MANN-FILTER

Produktinformation

Nr. 154
14.01.2020

MANN-FILTER C 22 039 ersetzt die OE-Filter 17801-31131, 53146541 und 1500A608 (Lexus, Toyota und Jeep)

MANN-FILTER C 22 039

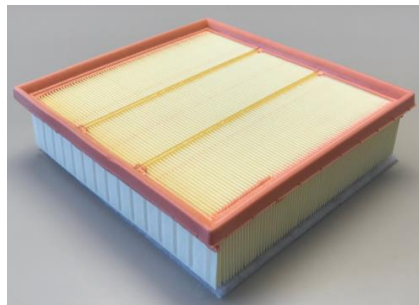
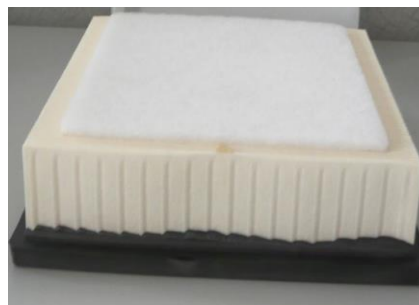
Der neue MANN-FILTER C 22 039 kann durch seine gute Performance weitere OE-Filter ersetzen. Die geforderten Original Equipment-Werte werden vor allem durch das gute Filtermedium und dem Vorvlies erreicht. Dadurch ist es möglich den Filter für den Lexus/Toyota Filter (OE-Nr. 17801-31131), welcher ohne Vorvlies und ohne Gitter hergestellt wird, und den Filter für den Jeep (OE-Nr. 53146541), welcher ohne Vorvlies aber mit Gitter gefertigt wird, zu ersetzen.

Somit werden drei optisch unterschiedliche Filter durch einen MANN-FILTER abgedeckt.
